# 三菱配電・制御機器 セールスとサービス

## 交流電流計・交流電圧計の目盛省略範囲統一のお知らせ

扱	A	日付	2020年3月	件名	交流電流計・交流電圧計の目盛省略範囲統一のお知らせ
整理番号	山-1429		三菱電機(株)福山製作所

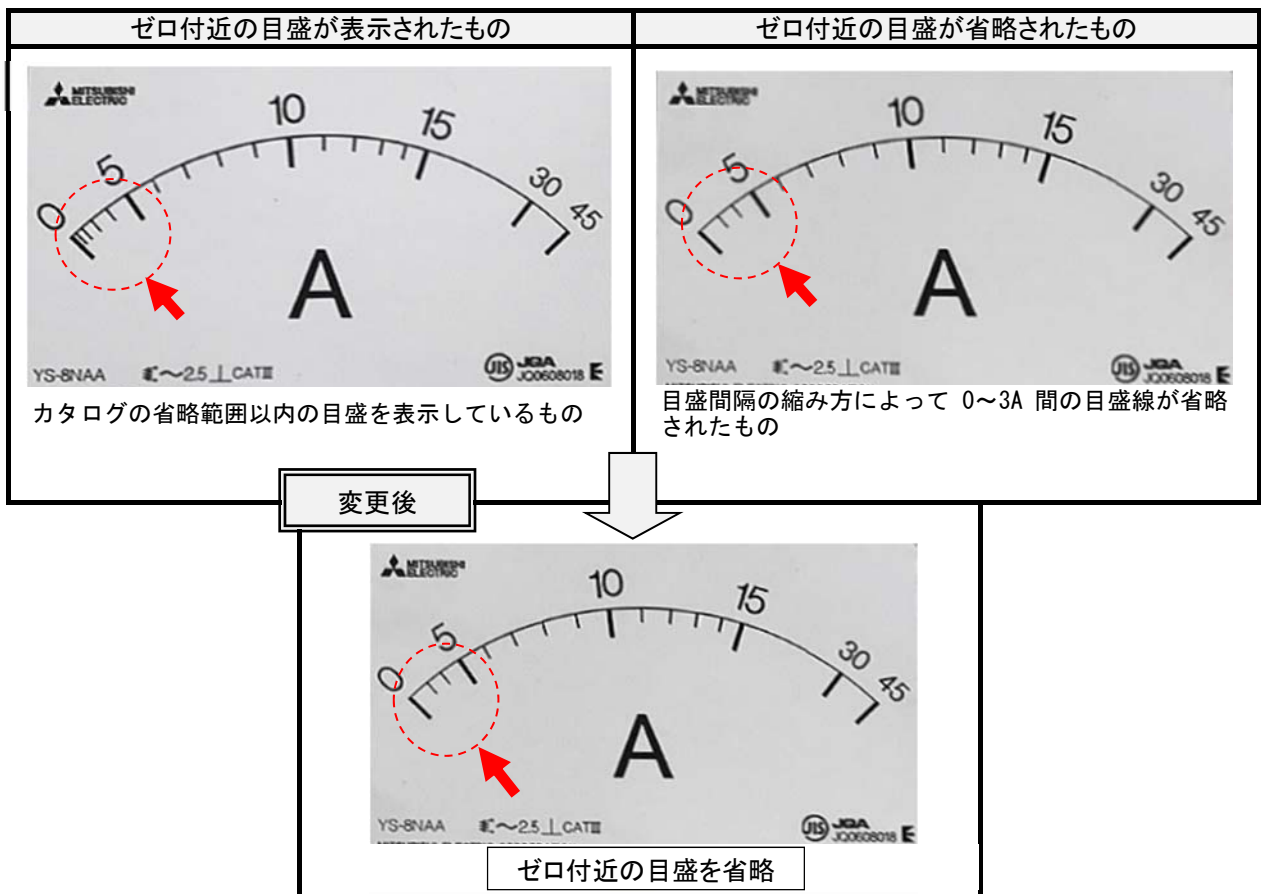
可動鉄片形の計器は、計器個々の特性によってゼロ目盛付近の目盛線を表示する場合と表示しない場合があります。

しかしながら、納入時毎に仕様が異なることを避けるため、「1. 対象機種」に記載のすべての可動鉄片形の計器において、三菱指示電気計器カタログの「標準目盛図一覧表」にある下線範囲の目盛を省略する仕様に変更します。

納入時毎に目盛仕様が異ならないよう、目盛仕様の統一を行います。

2020年6月生産分より
